Bebauungsplan „Mitterfeld“

Deckblatt Nr.: ____

für die Fl.Nr.: 540/12 der Gem. Edlersdorf werden Wandhöhe und Baugrenzen geändert
und für den kompletten Geltungsbereich die Dachform

Antrag

Bestehender Bebauungsplan

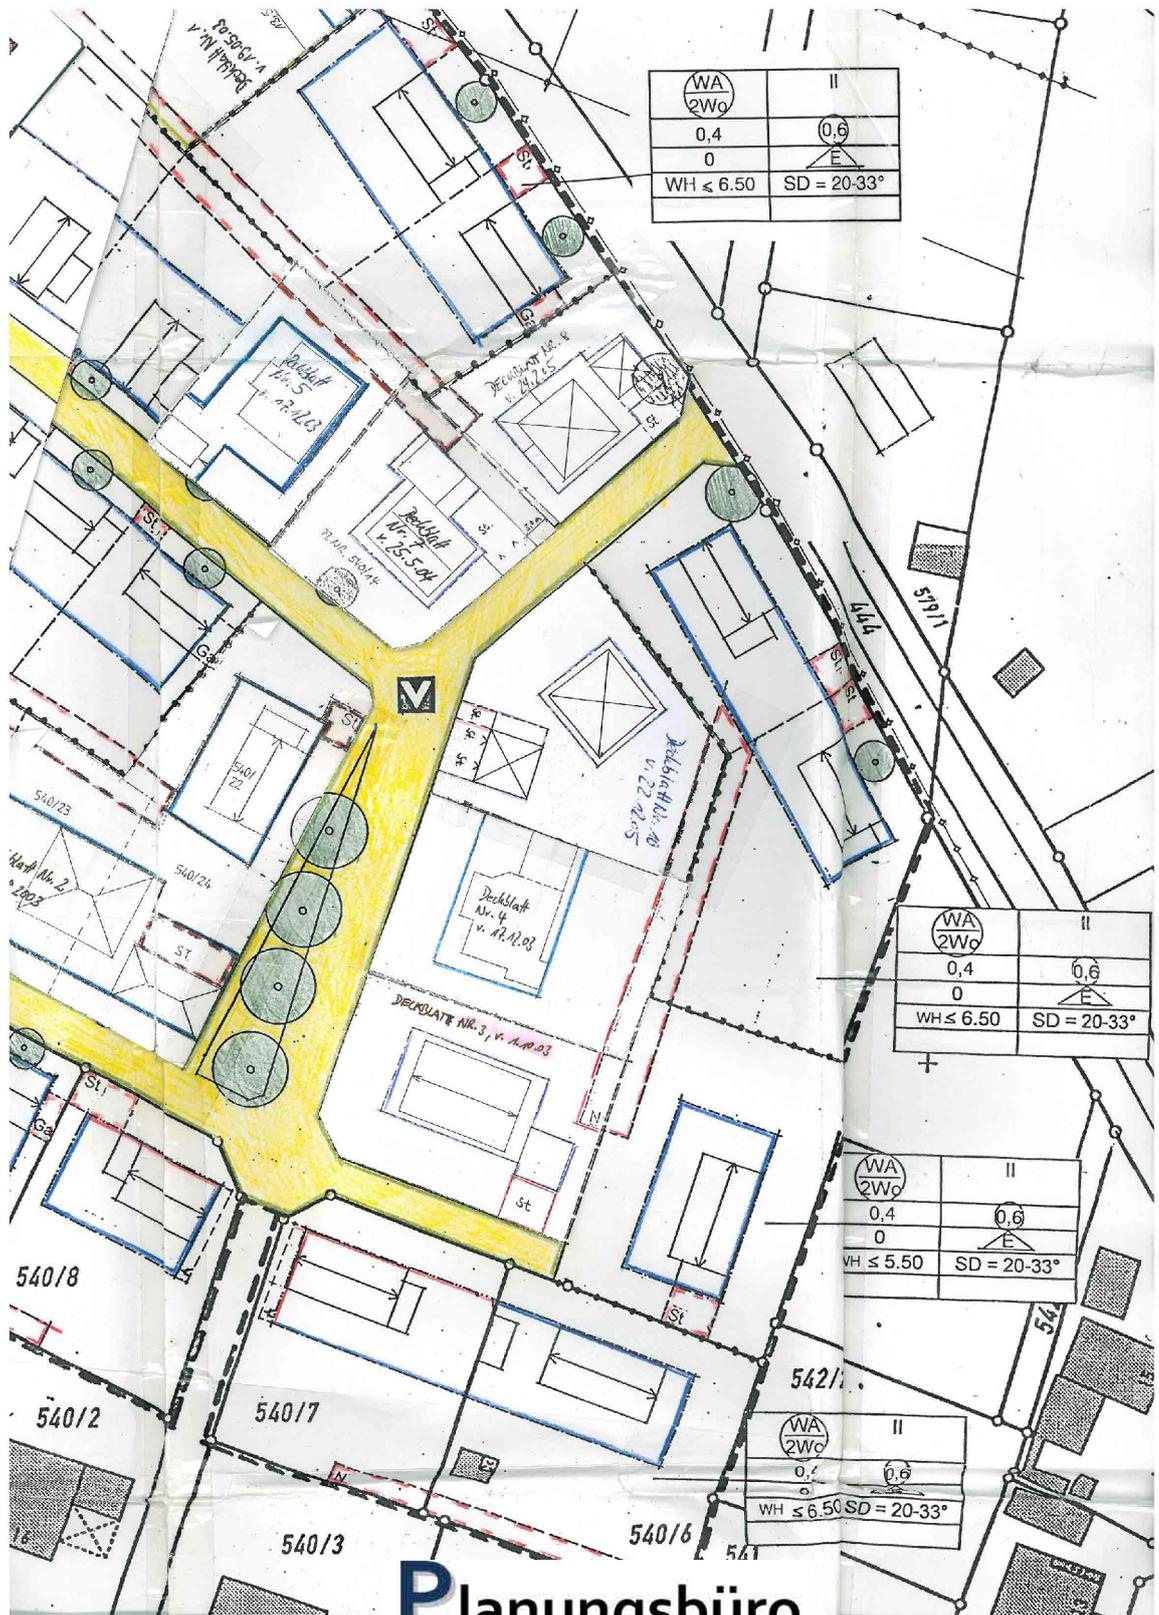
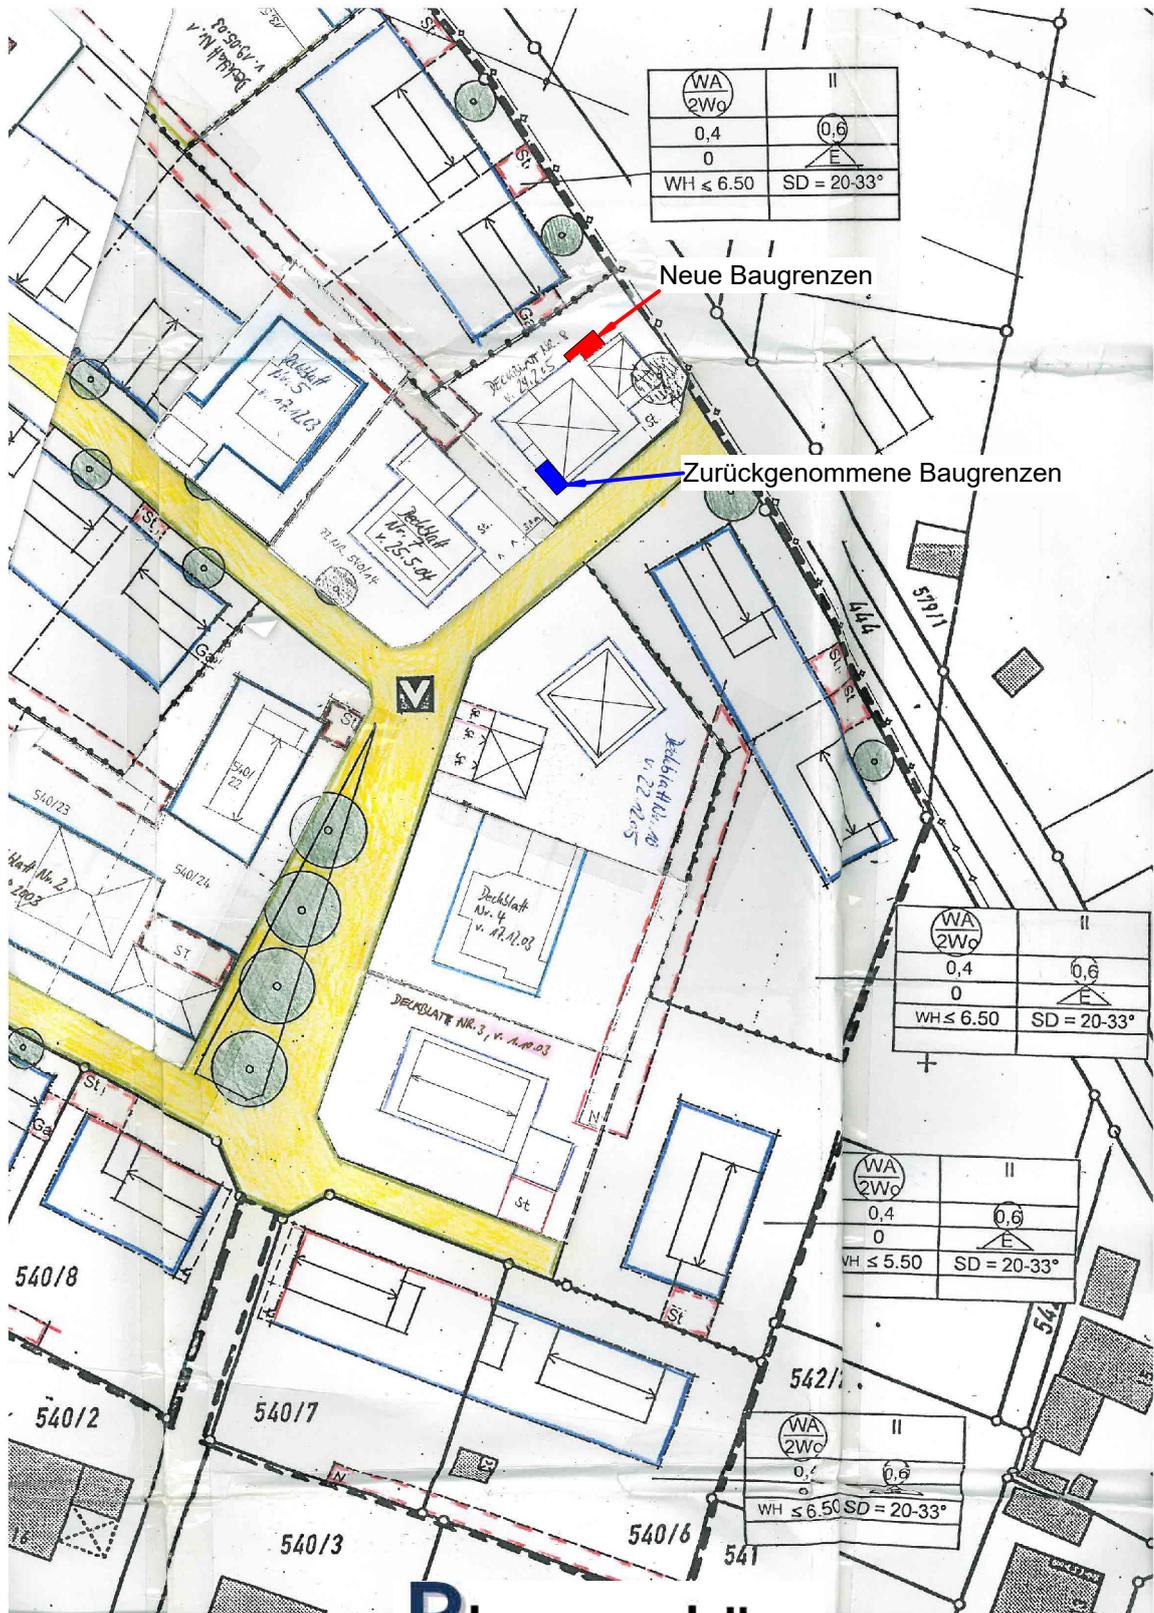
Die Baugrenzen werden wegen einer Terrasse um ca. 8,50m² an der nördlichen Seite, mittig vom Grundstück vergrößert. Diese werden dafür an der südlichen Seite wieder verringert. Die Baugrenzen bleiben in der Fläche somit gleich. Siehe Nachfolgende Gegenüberstellung Bebauungsplan.

Aktueller Bebauungsplan	Neuer Bebauungsplan
Wandhöhe	Zulässig sind 6,50m Wandhöhe, von Urgelände bis OK Dachhaut	Zulässig sind 6,70m Wandhöhe von Urgelände bis OK Dachhaut

Dachform	Zulässig sind Sattel- und Zeltdächer	Zulässig sind Sattel-, Zelt- und Walmdächer
----------	---	--
